事業変更許可申請書における 覆土終了予定時期の記載の考え方

2026年9月10日

日本原燃株式会社

2.(3) 一部補正での記載案 (1/8)

【変更前】 既許可の工事計画 (2023年3月23日に変更届出)

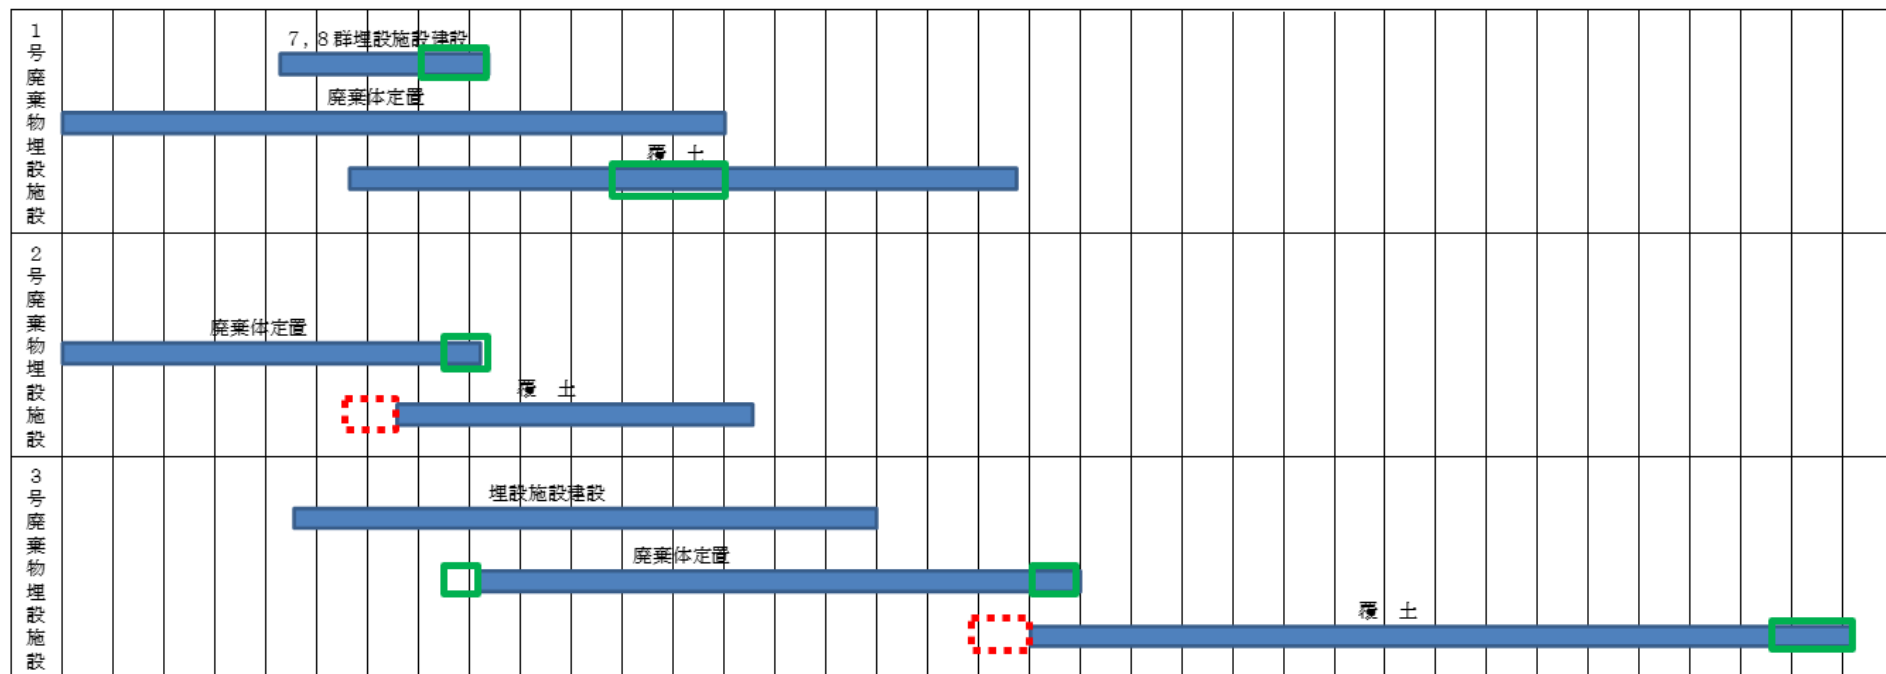
年度 項目	2017	2018	2019	2020	2021	2022	2023	2024	2025	2026	2027	2028	2029	2030	2031	2032	2033	2034	2035	2036	2037	2038	2039	2040	2041	2042	2043	2044	2045	2046	2047	2048	2049	2050
主要工程					△ 3号埋設施設建設工事開始 1号7,8群及び	△ 1号7群定置開始		△ 3号埋設施設操業開始

一部補正での工事計画案 (変更予定箇所)

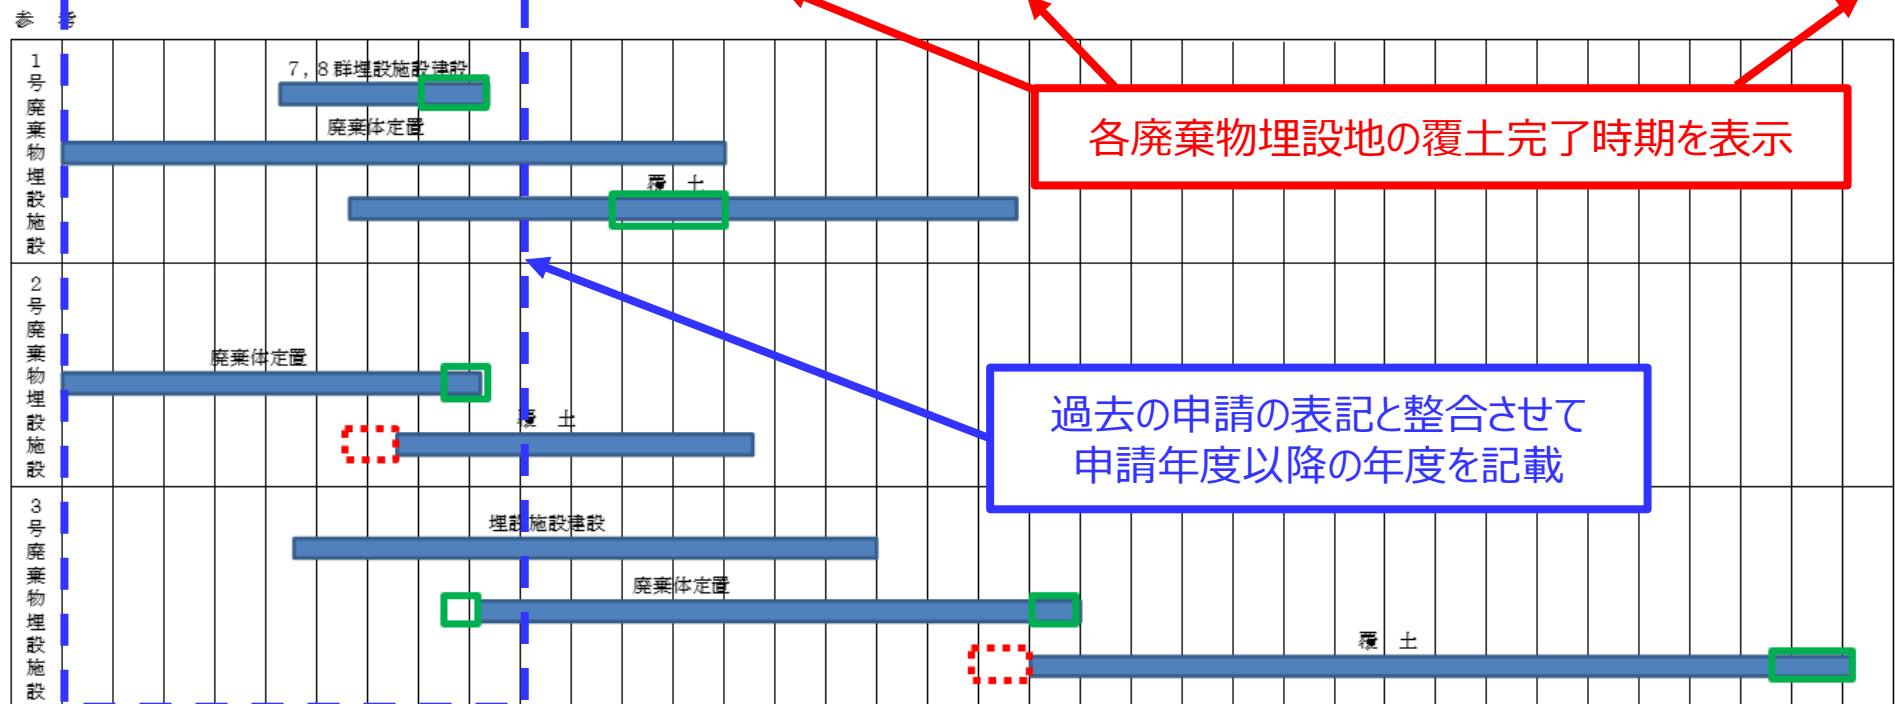
年度 項目	2017	2018	2019	2020	2021	2022	2023	2024	2025	2026	2027	2028	2029	2030	2031	2032	2033	2034	2035	2036	2037	2038	2039	2040	2041	2042	2043	2044	2045	2046	2047	2048	2049	2050	2051	2052
主要工程					△ 3号埋施設建設工事開始 1号7、8群及び	△ 1号7群定置開始		△ 3号埋施設設操業開始						△ 2号埋施設設覆土完了					△ 1号埋施設設覆土完了																	△ 3号埋施設設覆土完了
